**Second opinion bouwkuip  
VDL A7**

**Ring Groningen Zuid**

<b>Opdrachtgever</b>	<b>Project</b>	<b>Kenmerk</b>	<b>Pagina's</b>
Rijkswaterstaat Water, Verkeer en Leefomgeving, UTRECHT	11203524-000	11203524-000-GEO-0003	57

Versie	Datum	Auteur	Paraaf	Review	Paraaf	Goedkeuring	Paraaf
1.0	jan. 2019						
2.0	feb. 2019

Figuur 1.2 Diepte van damwanden (kwelscheren) rond VDL in ontwerp 2017 (blauw) en aanpassing in UO 2018 (gestippeld) [CHP]

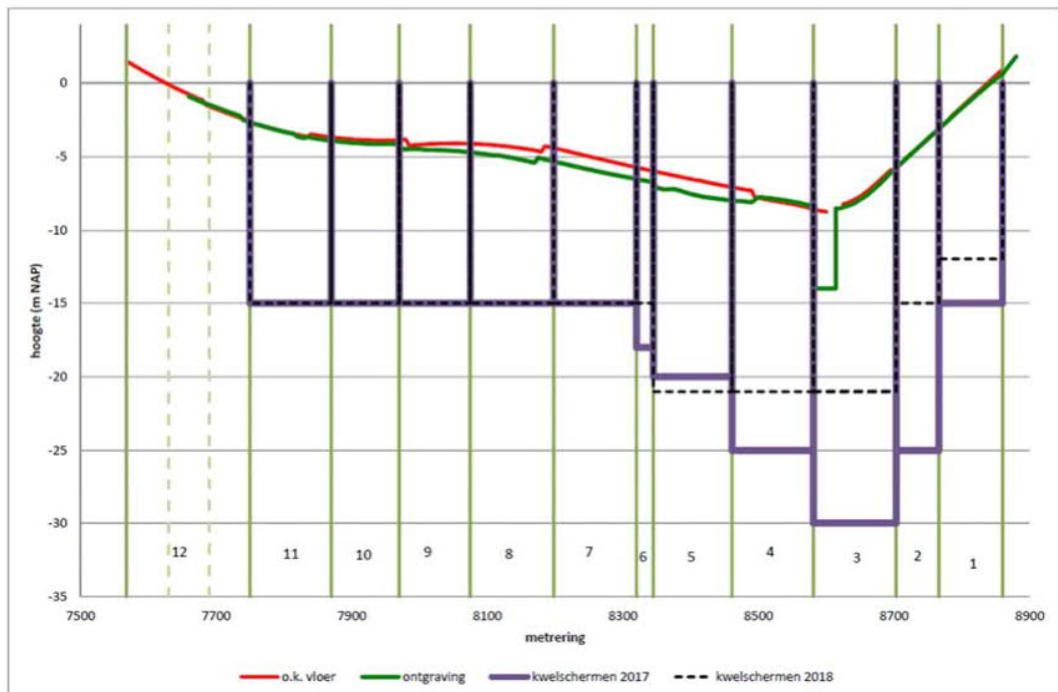
De compartimentnummers en de damwanddiepten zijn aangegeven in Figuur 1.2. Ter toelichting op Figuur 1.2 vermelden wij de volgende locatieaanduiding:

Figuur 3.16 Profiel met doorlatendheden uit korrelverdelingen volgens Bemalingsadvies CHP [1328]

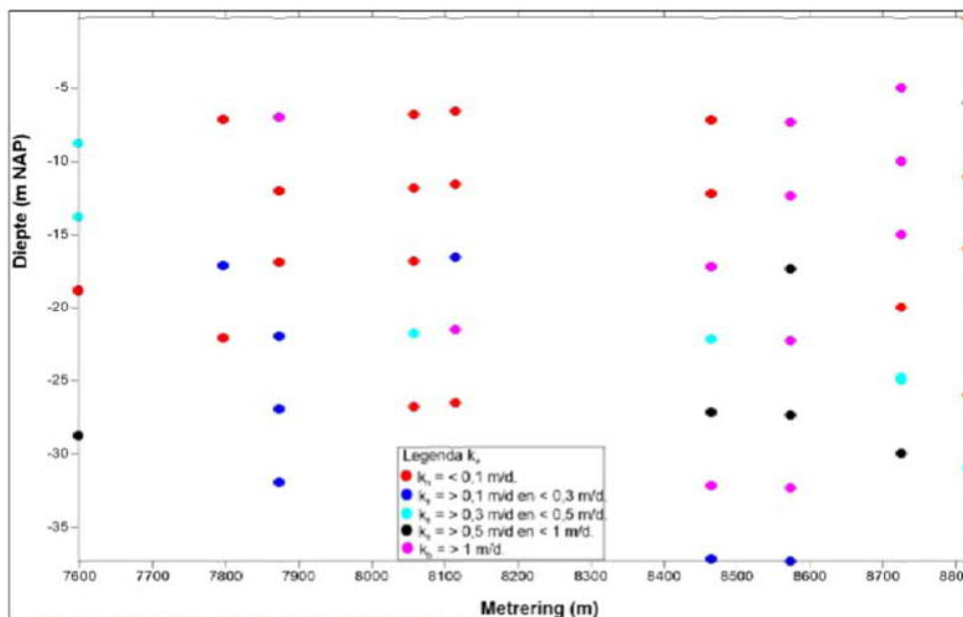
Die resultaten zijn ook gevisualiseerd in het advies van CHP over de bemaling. Figuur 3.16 geeft de doorlatendheden die door CHP zijn afgeleid uit de korrelverdelingen; de kleurindicatie is ongelukkig gekozen: rood is matig doorlatend; zwarte en roze stippen geven delen aan met doorlatendheden hoger dan 2 m/d.

Figuur 3.17 Profiel met doorlatendheden uit constant head tests volgens Bemalingsadvies CHP [1328]

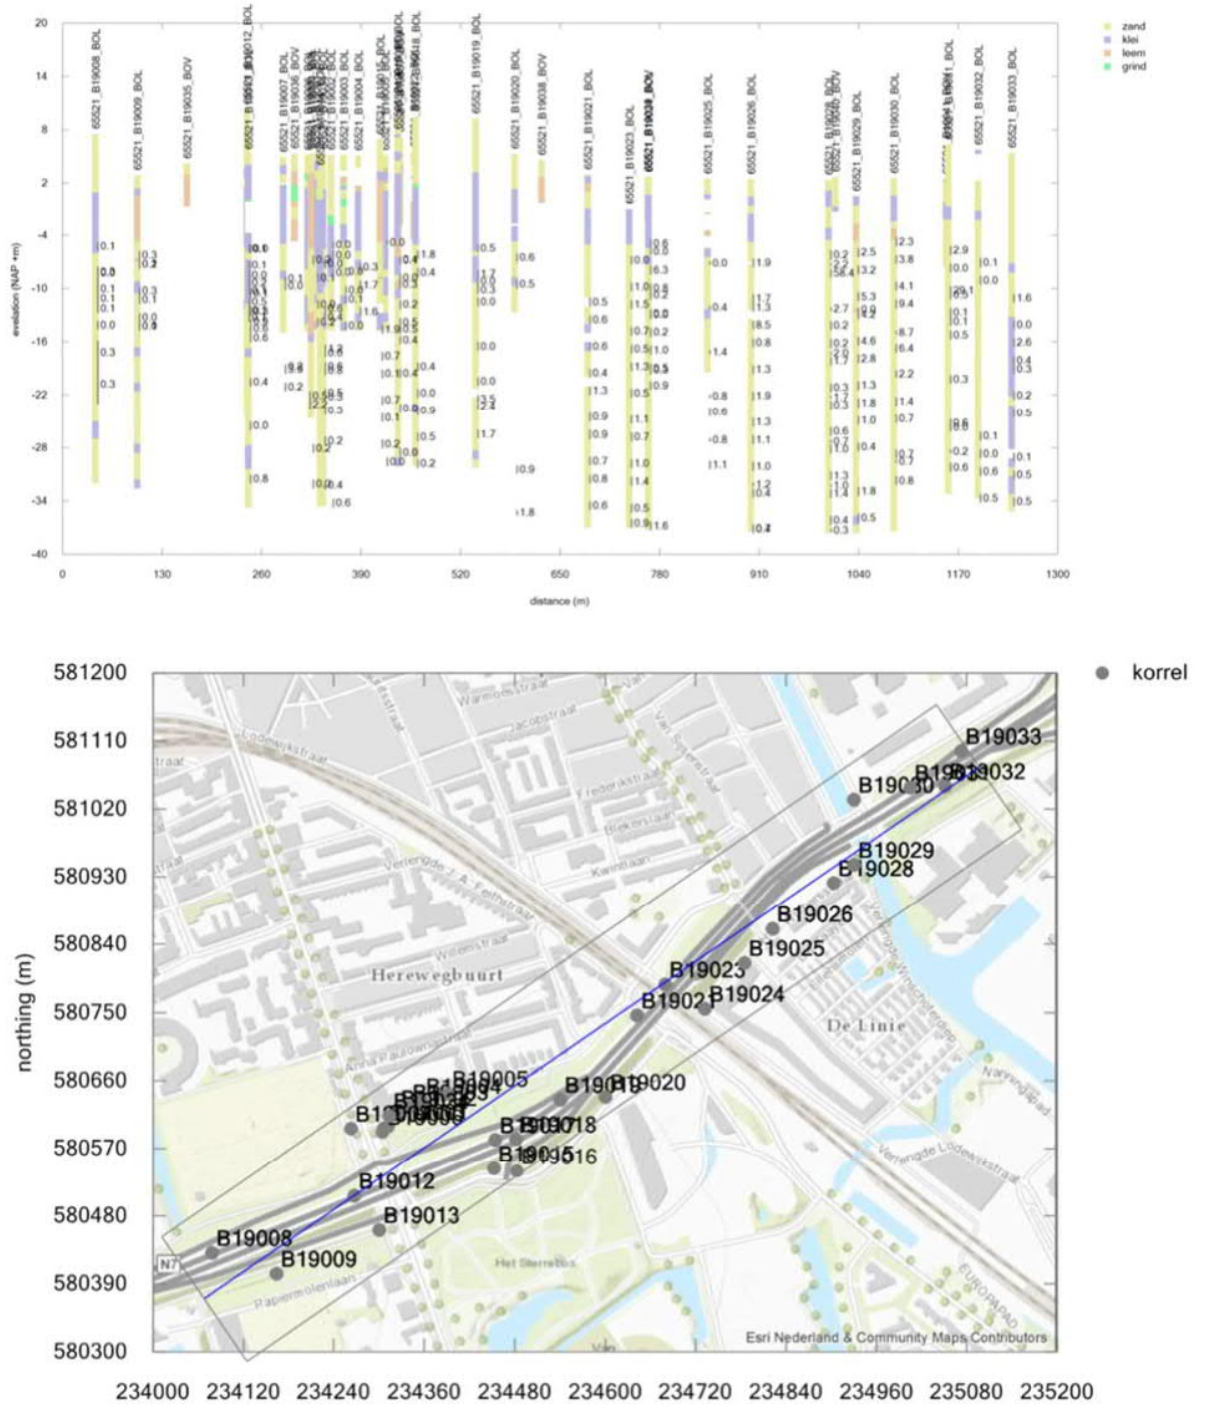
Figuur 3.17 geeft de doorlatendheden die door CHP zijn afgeleid uit de constant head tests; roze stippen geven delen aan met doorlatendheden hoger dan 1 m/d.

Figuur 5.3 Voorziene bouwplanning van CHP volgens Bemalingsadvies [1328]

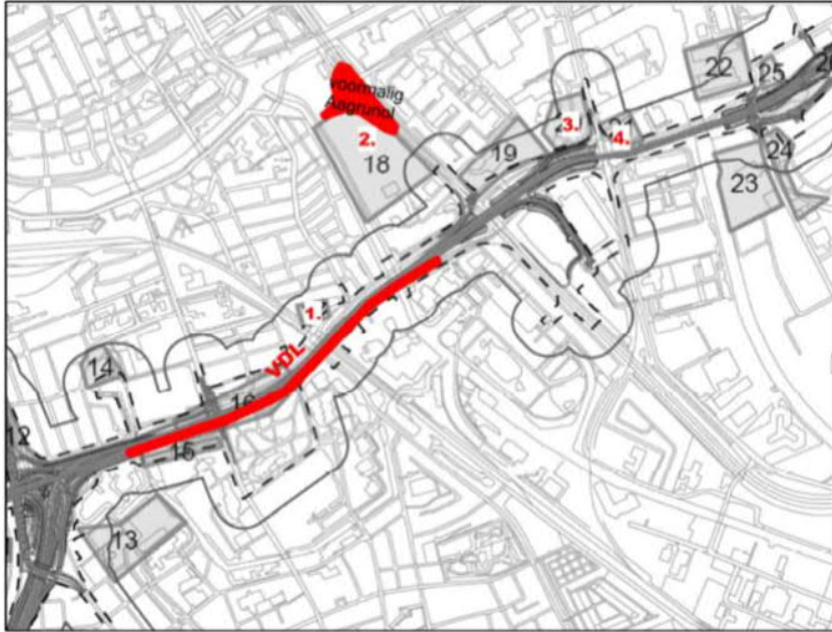
Het belangrijkste bezwaar is dat er volgens planning van CHP die in het bemalingsadvies is aangegeven zeker 3 tot 6 bouwputten tegelijk worden gerealiseerd (zie Figuur 5.3)!

Als meerdere bouwkuipen tegelijk worden bemalen zoals de planning is van CHP (Figuur 5.3), nemen de effecten op het grondwater buiten die bouwkuipen navenant toe. Dergelijke effecten dienen bij de wens om de damwanden ondieper te plaatsen serieus te worden bestudeerd waarna pas kan worden besloten of aanpassingen voldoende zijn afgewogen.
